| révisions revisions | | date |
|---|---|---|
| 1 | ADDENDA No 1 | 06/10/15 |

Projet / *Project*
CanmetÉNERGY
Leadership en écoInnovation
1615 Boulevard Lionel-Boulet
Varennes, QC

AGRANDISSEMENT DU PARC DE STATIONNEMENT
*ENLARGEMENT OF THE CAR PARK*

Dessin / *Drawing*
ÉLECTRICITÉ
*ELECRICAL*
AMÉNAGEMENT PROPOSÉ
*PROPOSED LANDSCAPING*

PLAN DE RÉAMÉNAGEMENT
*REFITTING PLAN*
0 12.5
1 : 250

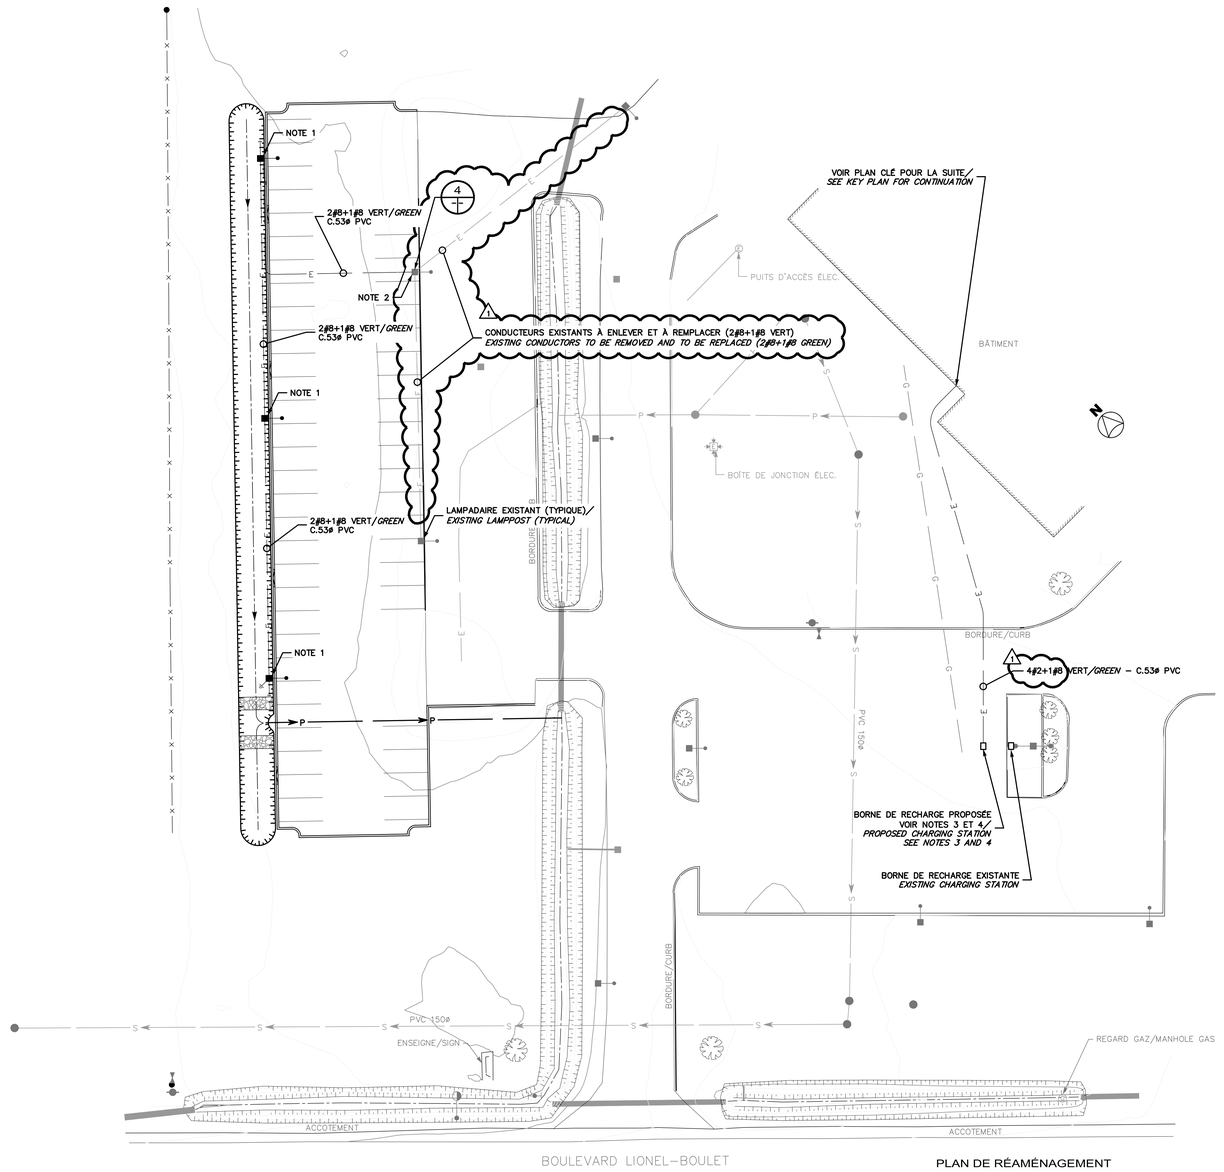
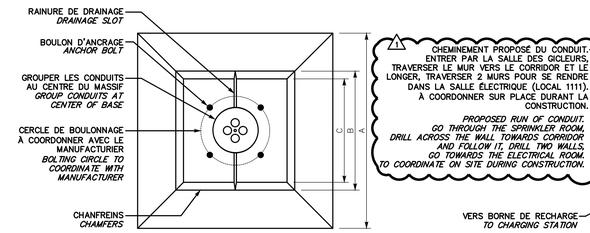
1 CHEMINEMENT PROPOSÉ DU CONDUIT. ENTRER PAR LA SALLE DES GICLEURS, TRAVERSER LE MUR VERS LE CORRIDOR ET LE LONGER, TRAVERSER 2 MURS POUR SE RENDRE DANS LA SALLE ÉLECTRIQUE (LOCAL 1111). À COORDONNER SUR PLACE DURANT LA CONSTRUCTION.

*PROPOSED RUN OF CONDUIT. GO THROUGH THE SPRINKLER ROOM, DRILL ACROSS THE WALL TOWARDS CORRIDOR AND FOLLOW IT, DRILL TWO WALLS, GO TOWARDS THE ELECTRICAL ROOM. TO COORDINATE ON SITE DURING CONSTRUCTION.*

1 3. FOURNIR, INSTALLER ET RACCORDER UNE BORNE DE RECHARGE DE CONFIGURATION DOUBLE MONTÉ SUR PIÉDESTAL, COMPLET AVEC TOUS LES ÉQUIPEMENTS REQUIS ET FAIRE L'INSTALLATION SUR LE TROTTOIR À L'AIDE DES ANCRAGES REQUIS, LE TOUT SELON LES INSTRUCTIONS ET RECOMMANDATIONS DU MANUFACTURIER.
BORNE DE RECHARGE : AddÉNERGIE MODÈLE SmartTWO.
À COORDONNER AVEC LE CIVIL.
*SUPPLY, INSTALL AND CONNECT A TWIN CONFIGURATION OF ONE CHARGING STATION MOUNTED ON PEDESTAL, COMPLETE WITH ALL THE REQUIRED EQUIPMENTS AND MAKE INSTALLATION ON THE SIDEWALK WITH AN ANCHORS KIT, ALL ACCORDING TO THE MANUFACTURER'S INSTRUCTIONS AND RECOMMENDATIONS.*
*CHARGING STATION : AddENERGIE, MODEL: SmartTWO.*
*TO COORDINATE WITH CIVIL.*
